玄海原子力発電所1号機及び2号機の廃止措置計画の変更に係る 確認結果について

令和5年11月
原子力安全対策課

図1 性能維持施設から除外する設備（使用済燃料ピット冷却設備）（九州電力）
（第31回実用発電用原子炉施設の廃止措置計画に係る審査会合資料 1-1 より）

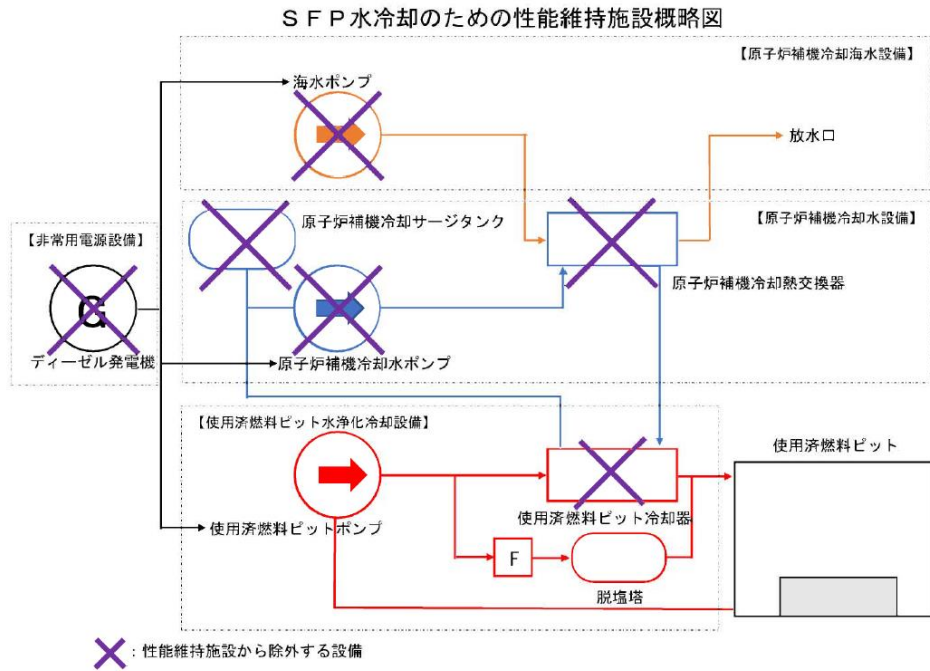
- ・使用済燃料の冷却が不要となったことにより、非常用電源設備（ディーゼル発電機）、原子炉補機冷却水設備（原子炉補機冷却水ポンプ、原子炉補機冷却水冷却器及び原子炉補機冷却水サージタンク）及び原子炉補機冷却海水設備（海水ポンプ）を性能維持施設から除外するとしている。

(1) 使用済燃料ピット冷却器の管理について

確 認 内 容
使用済燃料ピット冷却器については、性能維持施設から除外後も、何かあった時に使えるよう自主管理するとのことだが、どれくらいの期間維持する計画か。 また、維持する期間の保守についてはどのように行うのか。
回 答
<ul style="list-style-type: none">・使用済燃料ピット内に使用済燃料を保管する間は維持することとしている。・ただし、保管する体数が非常に少なくなる等、作業の際の室温改善の観点からも冷却が不要となった場合は、使用済燃料保管中であっても廃止を検討する。・保守については、性能維持施設としていたこれまでと同様の頻度で開放点検を行うことを考えている。・なお、その他の設備の今後の管理・運用方針は表1、2のとおり。

図2 性能維持施設から除外する設備（廃液処理設備）（九州電力）
（第31回実用発電用原子炉施設の廃止措置計画に係る審査会合資料 1-1 より）

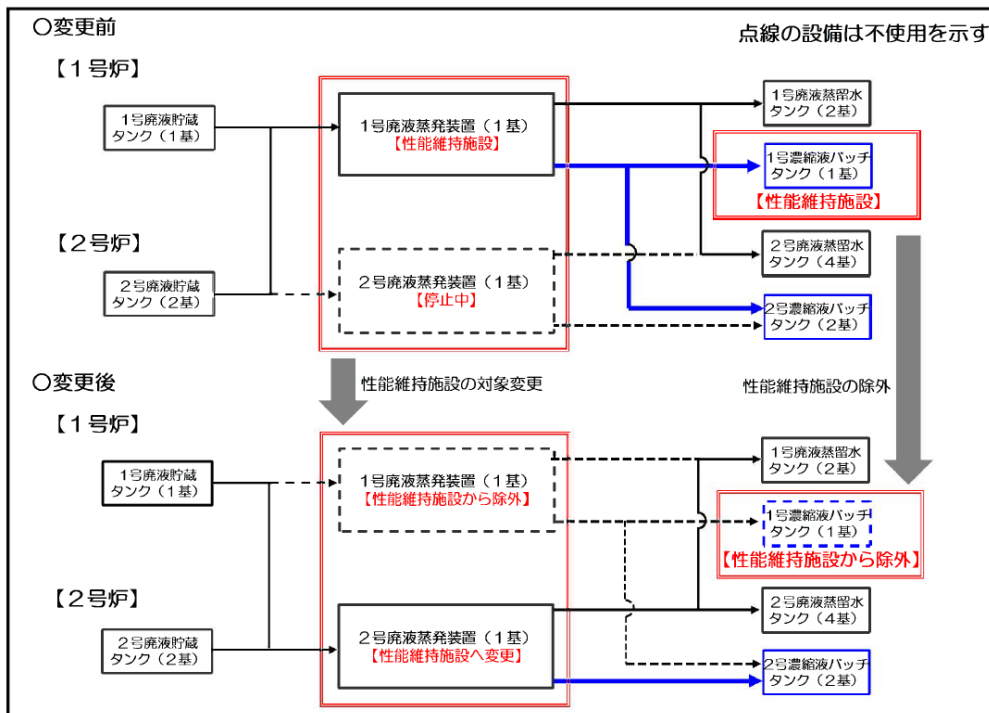
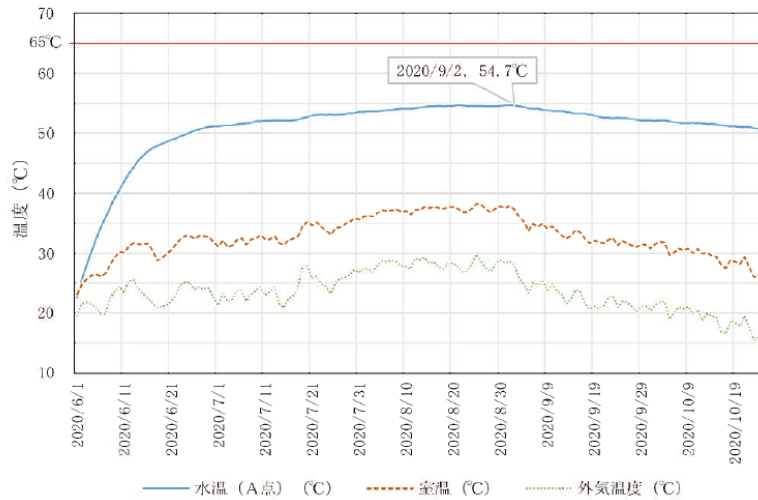
- ・性能維持施設である廃液蒸発装置（1、2号機共用）について、1号機の廃液蒸発装置から2号機の廃液蒸発装置に変更するとしている。
- ・1号機の廃液蒸発装置での放射性液体廃棄物の処理の取りやめに伴い、1号機原子炉補助建屋の廃液蒸発装置室の補助遮へいを性能維持施設から除外するとしている。
- ・原子炉補助建屋（補助遮へい）について、2号機の廃液蒸発装置室の補助遮へいを性能維持施設に追加し、原子炉施設の一般構造として区分している。
- ・性能維持施設を維持管理するための基本的な考え方に変更はない。

- ・1号機の廃液蒸発装置と2号機の廃液蒸発装置は同じ処理容量であり放射性液体廃棄物の処理に影響がない。
- ・2号機の廃液蒸発装置及び2号機の廃液蒸発装置室の補助遮へいはこれまで性能維持施設としていなかったが、現在も自主的に維持管理が行われて

(3) 廃液処理について

確認内容
濃縮液バッチタンクの数3基から2基に減らすとされているが、今後の廃止措置の進捗で、必要となる処理量が増加することはないのか。 また、廃液蒸発装置、アスファルト固化装置に冷却水が供給できない場合、使用を停止するとされているが、停止中の廃液の保管余裕ほどの程度か。
回答
<ul style="list-style-type: none">・廃止措置中の1、2号機において、廃液の主な発生要因は以下のとおり。<ul style="list-style-type: none">➤ 機器の点検等に伴い発生する廃液➤ 放射線業務従事者の手洗い排水・今後の進捗により、第2段階以降に実施する放射線管理区域内の設備の解体撤去に伴い、解体機器内の残水が発生する。・廃止措置中に発生するこれらの廃液は、運転中に発生する廃液に比べて非常に少なく、廃液蒸発装置の数も2基から1基に削減していることから、濃縮液バッチタンクを3基から2基に削減しても容量に問題はない。・また、廃液貯蔵タンクは、運転中と同数を維持管理することとしている。仮に廃液蒸発装置等が数か月間使用ができなくても、タンクには十分な余裕があるため問題ない。・この他、以下のタンク等に水があり、今後処理が必要であるが、②～④は燃

図3 1、2号機の使用済燃料ピット冷却停止試験結果(九州電力)
(第31回実用発電用原子炉施設の廃止措置計画に係る審査会合資料1-1より)

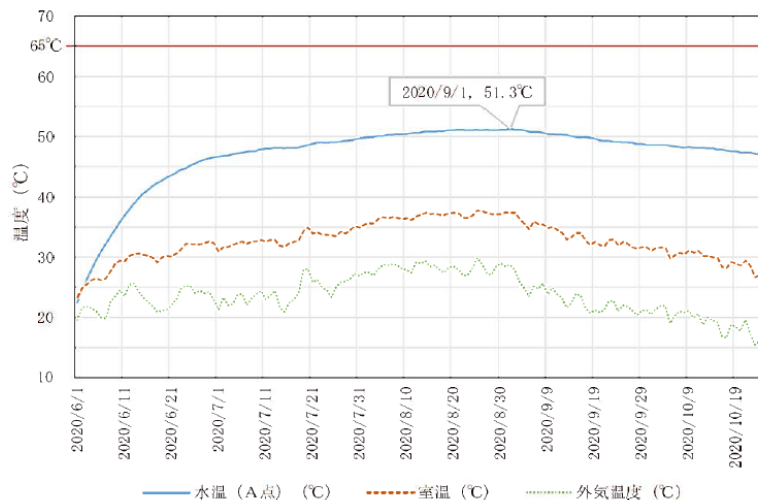
- ・九州電力が実機試験として、令和2年6月1日から令和2年10月26日の間、1、2号機の使用済燃料ピット冷却停止試験を行った結果、使用済燃料ピットの最高水温は、1号機は54.7℃、2号機は51.3℃を上限として推移し、保安規定で定める施設運用上の基準である65℃を下回る。
- ・燃料取替用水タンクによる給水機能を引き続き維持し、ポンプに頼らない自重による使用済燃料ピットへの注水が可能である。
- ・保安規定において電源機能喪失時等における原子炉施設の保全のために活動する体制の整備を規定している。また、自主設備として可搬型のディーゼル発電機、水中ポンプ等の資機材を配置し、これらの資機材を用いて使用済燃料ピットへ給水する手順を定めている。さらに、これらの資機材の配置や手順については、今後も継続して維持される。

- SFPの水温、室温及び外気温度の日平均値のグラフを以下に示す。
- SFPの水温は、初期段階では使用済燃料の崩壊熱の影響により上昇し、7月中旬に概ね平衡状態に達し、その後は外気温度の上昇に伴い、9月2日に最高水温(54.7℃)を記録した。その後、外気温度の低下に伴い、SFPの水温も低下した。
- 測定期間中のSFPの最高水温は、保安規定の基準値(65℃)に対して約10℃の余裕がある。

- SFPの水温、室温及び外気温度の日平均値のグラフを以下に示す。
- SFPの水温は、初期段階では使用済燃料の崩壊熱の影響により上昇し、7月中旬に概ね平衡状態に達し、その後は外気温度の上昇に伴い、9月1日に最高水温(51.3℃)を記録した。その後、外気温度の低下に伴い、SFPの水温も低下した。
- 測定期間中のSFPの最高水温は、保安規定の基準値(65℃)に対して約14℃の余裕がある。
